**Projet de
Port Seine-Métropole Ouest (PSMO)**

ENQUÊTE PUBLIQUE UNIQUE

Rapport d'enquête – première partie

Figure 1-14 extraite du chapitre 4.1 de la Partie 1 / Dossier n°4

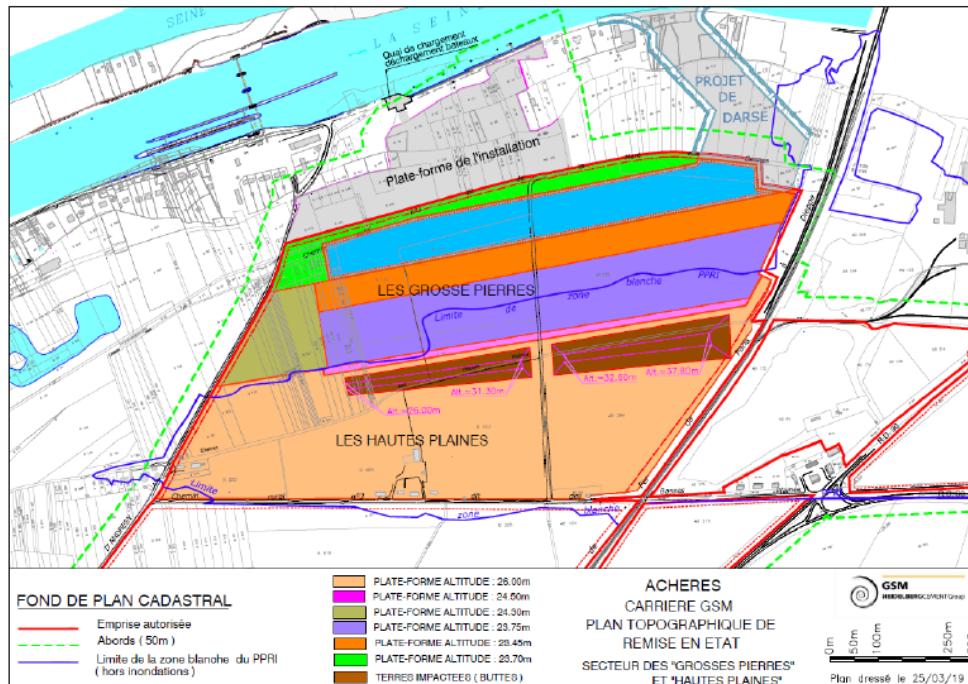
QUESTION 3 – Au niveau du dossier DUP, il est indiqué que le remblai de soubassement du Parc des Hautes-Plaines est constitué de matériaux susceptibles d'être porteurs de pollution. Quelles mesures de protection et de surveillance sont prévues ?

Dans le cadre de son exploitation, et conformément à son arrêté préfectoral, la société GSM remblaira le site en plusieurs plateformes, selon le nivellement présenté au chapitre 3.2.2. de la partie 2 du dossier n°4 / Étude d'impact, et repris ci-dessous :

Les 2 secteurs marron, délimités sur la carte ci-dessus, représentent les 2 buttes au droit desquelles la société GSM doit disposer des terres impactées non lixiviables, rendues inertes par traitement. Différentes dispositions de protection seront mises en œuvre par la société GSM, conformément à son arrêté préfectoral :

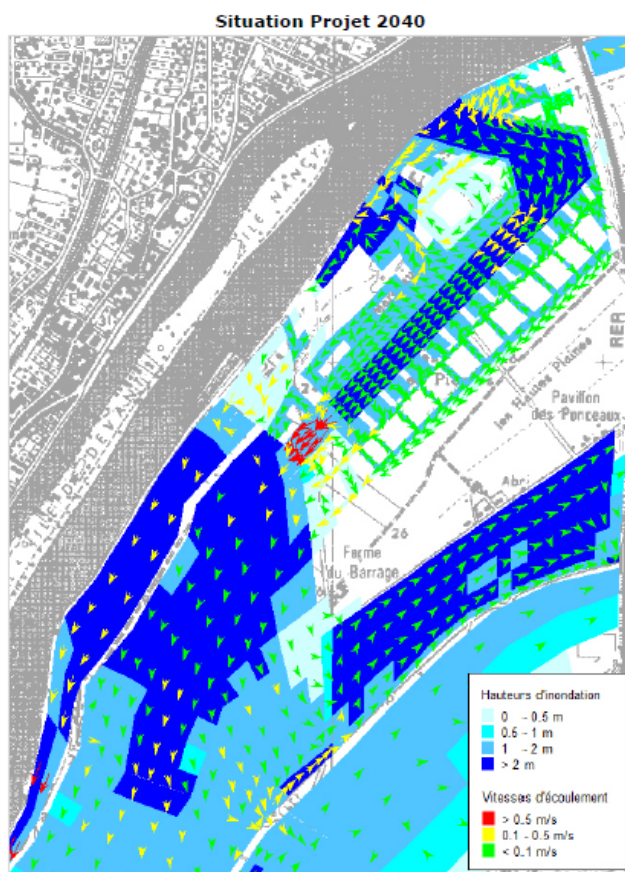
Question 7 – Les conséquences des crues d'occurrence centennale ont-elles été appréhendées ?

Les études hydrauliques réalisées dans le cadre du projet PSMO ont été menées sur la référence de la crue décennale, cinquantiennale et centennale.

Elles montrent, qu'en cas de crue centennale, le futur port pourra rester en exploitation. Les eaux de débordement inonderont une partie du port, puis rejoindront la Seine en aval de la plaine d'Achères, en traversant le secteur des futurs parcs d'Achères. Les nouveaux volumes d'expansion de la crue offerts par l'aménagement du futur port, visent à réduire le risque d'inondation des secteurs urbanisés de la ville d'Achères.

Les annexes 4 et 27 de l'étude d'impact détaillent les résultats présentés au chapitre 3.2.3 de la partie 5 de l'étude d'impact, duquel l'illustration suivante est extraite (figure 5-65) :

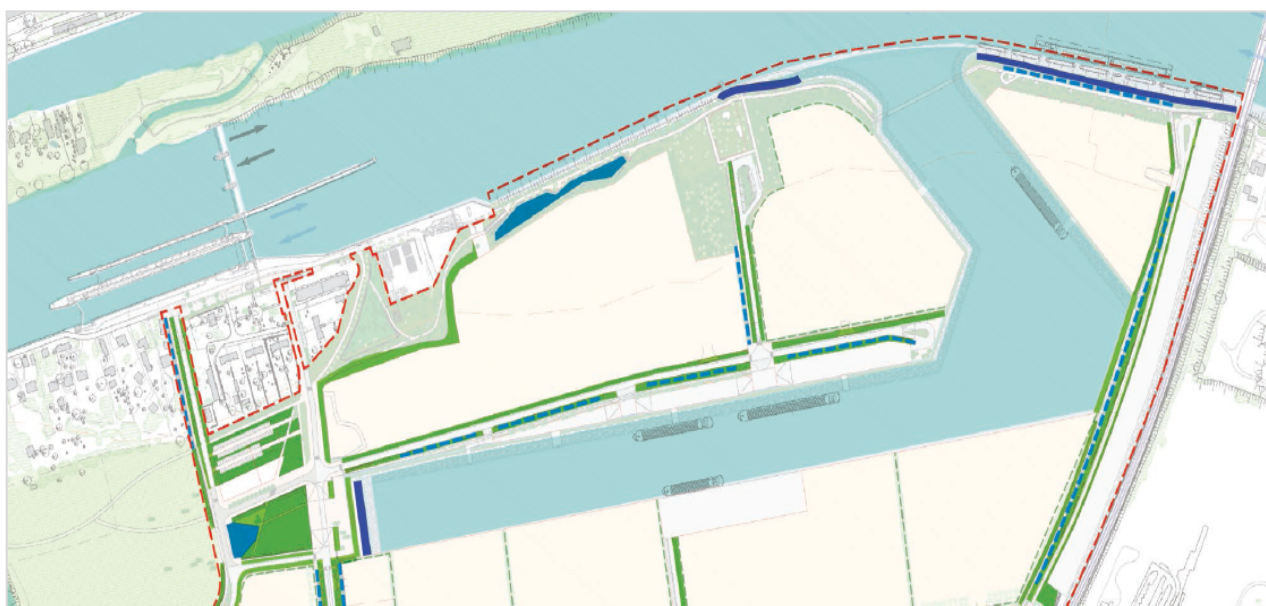
Comment les continuités sont-elles garanties au droit de la darse ?

Dans le cadre du projet PSMO, les continuités écologiques des berges de Seine seront préservées et renforcées, en s'appuyant notamment sur l'aménagement de la darse et la renaturation des berges de Seine (mesure MA09 présentée au chapitre 2.3.3 de la partie 5 « Impacts du projet PSMO et de la MECDU sur l'environnement et la santé » du dossier n°4 « Dossier d'études d'impact du projet PSMO et de la MECDU »). Ainsi :

- La berge de la Seine sera reprise et renaturée à l'aide de techniques de confortement dites « mixtes », associant un enrochement libre en pied de berge et une végétalisation adaptée en partie supérieure ;
- La création de la darse donnera lieu à la création de berges végétalisées, associée à des enrochements en pente douce sur la zone située à proximité de l'esplanade de la darse (linéaire de 80 mètres en fond de darse) ;

Figure 5 - 16 : Localisation des zones humides détruites dans le cadre des travaux PSMO

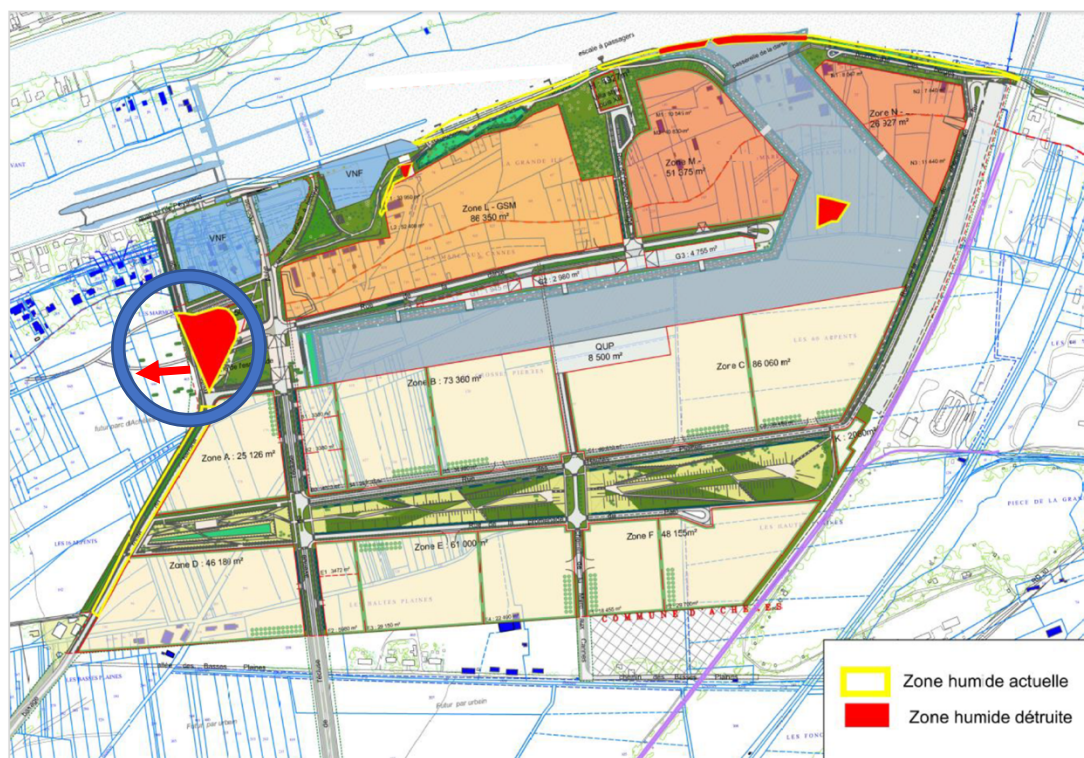
La commission suggère la réalisation, en accord avec la ville d'Achères, d'une zone humide à l'ouest de la zone humide juste détruite sur l'emprise de l'esplanade, au sud de VNF. Cette nouvelle zone humide pourrait être réalisée avant sa destruction. (cf positionnement page suivante)

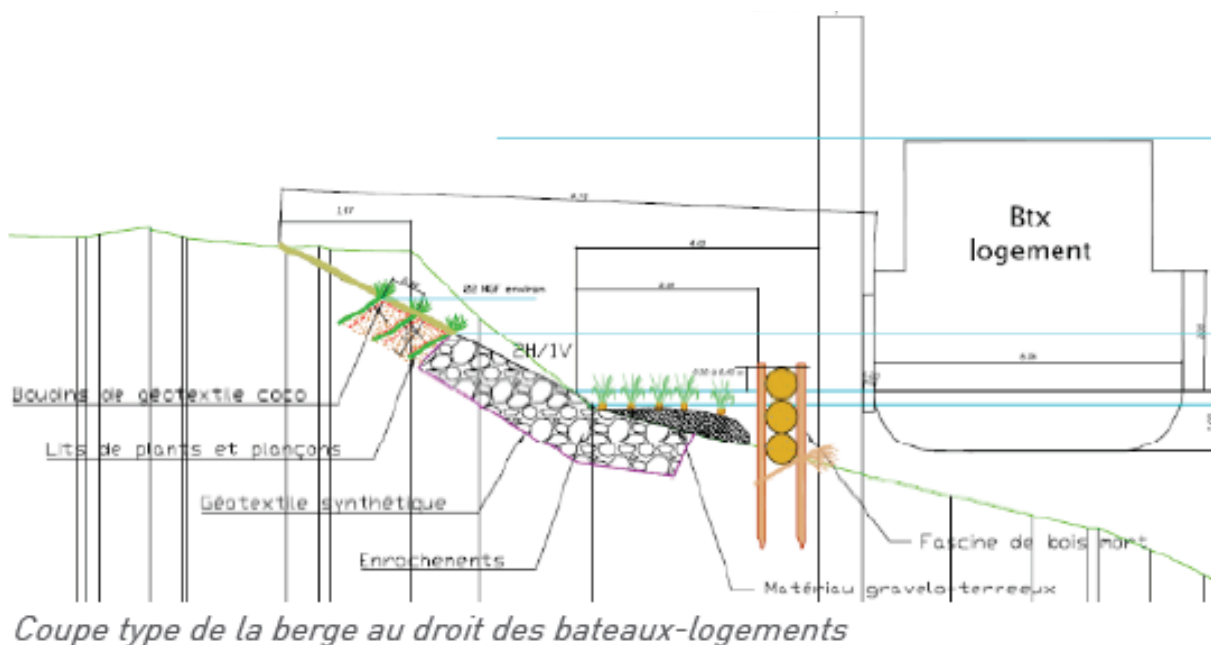
Y aura-t-il des éclairages nocturnes ? (faune, sécurité) sur le port, les voiries et aménagements connexes, le long de la sente longeant la Seine, sur la butte ? Comment seront-ils gérés ?

En phase d'exploitation du port, la figure 5-22 de la partie 5 « Impacts du projet PSMO et de la MECDU sur l'environnement et la santé » du dossier n°4 « Dossier d'études d'impact du projet PSMO et de la MECDU » présente le cadre de la trame noire, qui définit notamment la politique d'éclairage des berges de Seine et du Parc des Hautes Plaines :

Cette zone aujourd'hui est peu éclairée ; l'éclairage dans le cadre du projet a été particulièrement bien étudié. Se pose juste la question des éclairages identitaires notamment en bord de Seine et leur effet sur cette trame noire, tout comme les éclairages en bord de la darse.
